PLATEFORME DE CONCERTATION (PAP) : COMPTE RENDU

Objet de la réunion :	Projet «Rue de Flaxweiler» à Potaschberg (Ville de Grevenmacher)		
Date :	07/03/2019	Horaire :	10h30
Lieu :	Ministère de l'Intérieur		
N° de référence projet :	PCE/43C/142/2019

Photo 1 : Solargarage Quartier Vauban, Merzhäuserstrasse, Freiburg im Breisgau (D).

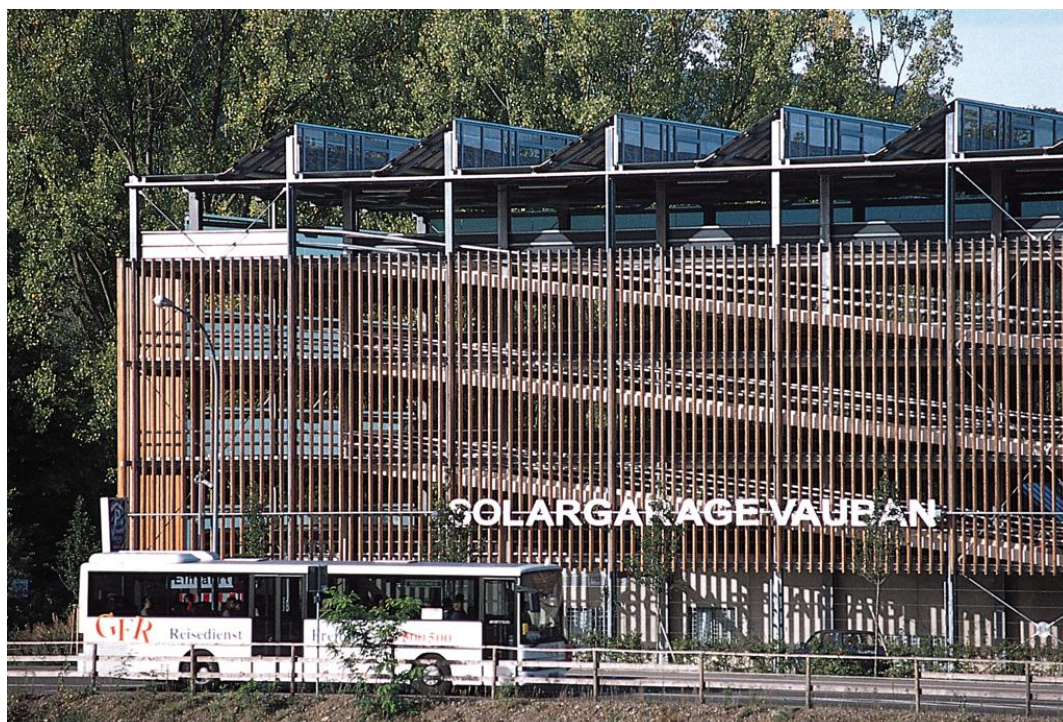
Non seulement dans l'intérêt d'un développement durable, mais également dans le but d'animer l'espace-rue dans les « zones d'activités », les emplacements de stationnement seraient de préférence à regrouper dans un ou plusieurs parkings collectifs.
